改善箇所説明図

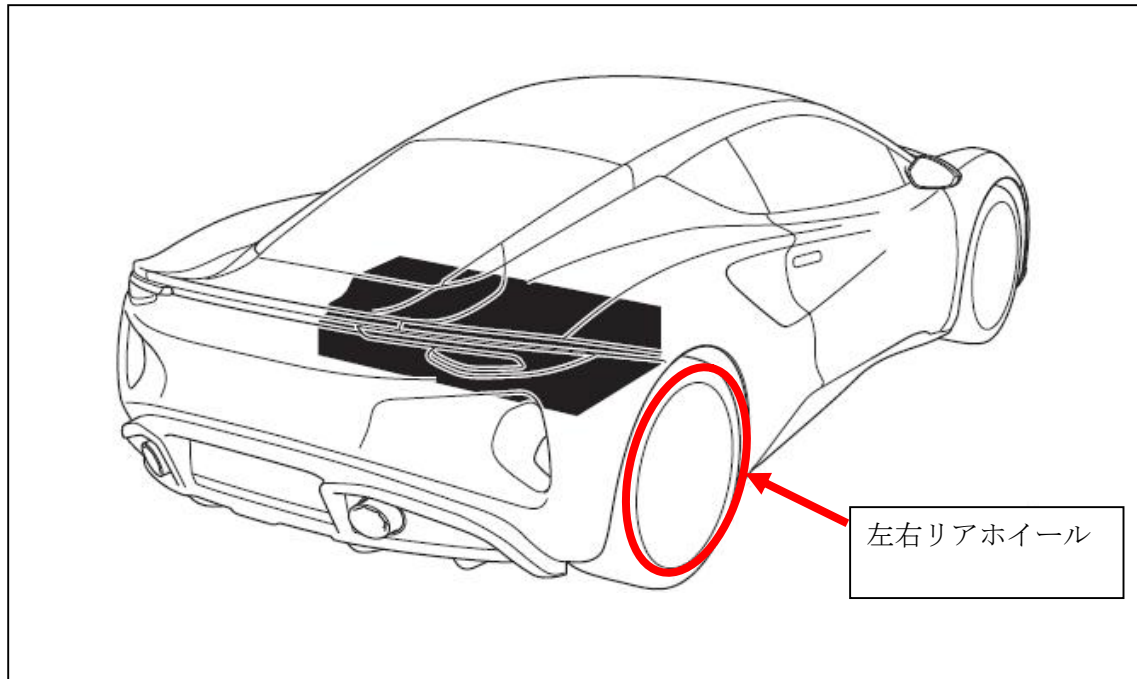
基準不適合発生箇所

国内納車前点検で交換された左右リアホイールにおいて、異品が装着されているため、フェンダーから一部突出しているものがある。
そのため、保安基準に適合しない。

改善措置の内容

全車両、左右リアホイールを点検し、異品が組み付けられていた場合は正規品に交換する。

識別：

右リアサブフレームダンパー後部に黄色ペイントにて識別。
